# SØKORTRETTELSESR 40

## CHART CORRECTIONS

Rettelse nr. / Correction No 282 - 285

#### **Vordingborg Nordhavn**

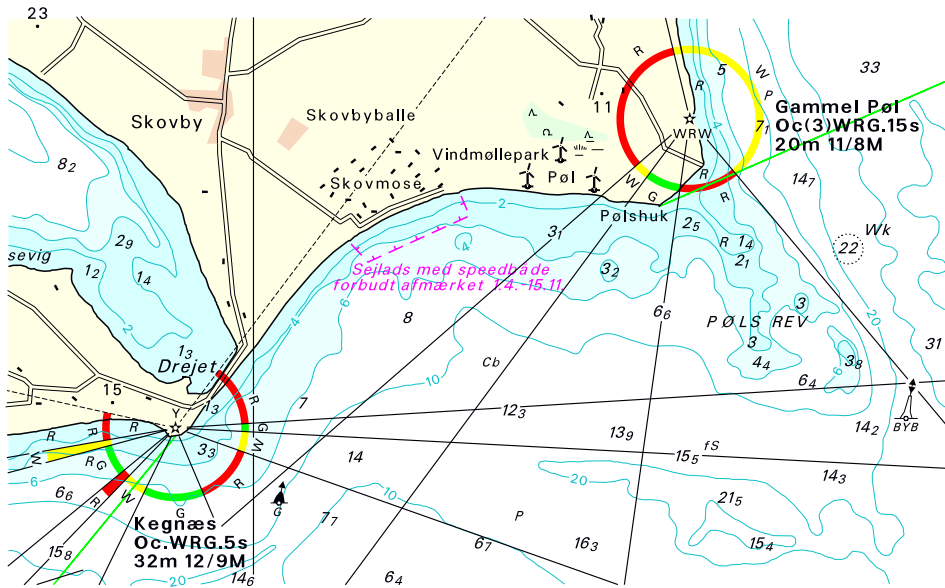
Ny plan.

Tekst i nedenstående afsnit opdateret:

Udsnit kort152 / Extract Chart 152

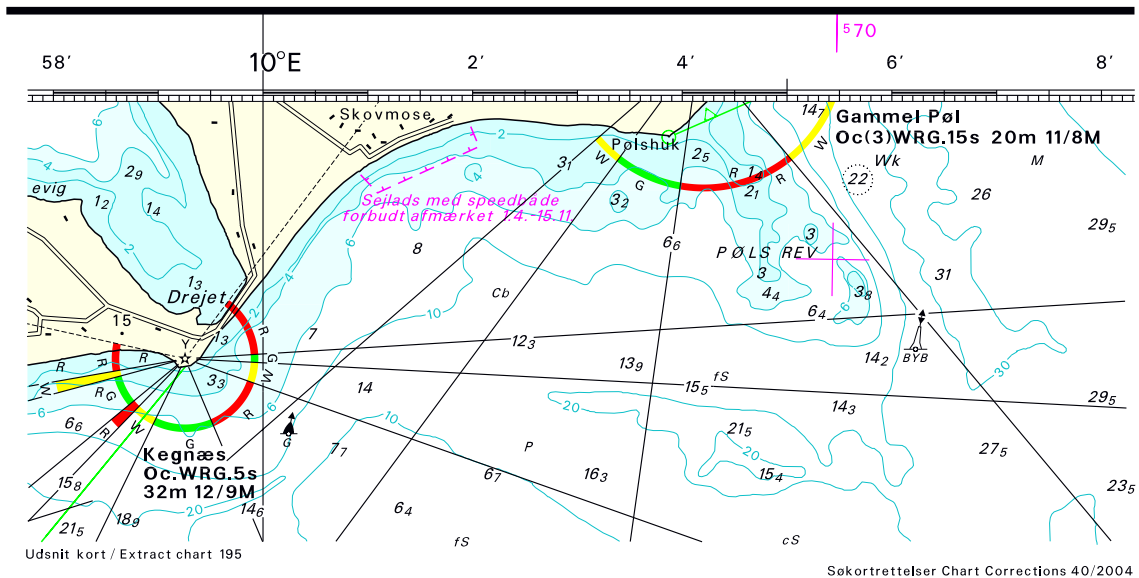
**285**  
152 (INT 1373)  
195 **Lillebælt. Als SE. Pøls Rev**  
Tilføj dybde 1,4 m og 2 m-kurve som vist på medfølgende udsnit af kortene  
Insert depth 1,4 m and 2 m contour as shown on the enclosed extracts of the charts  
54°52,2'N 10°04,7'E  
(40/957 2004)
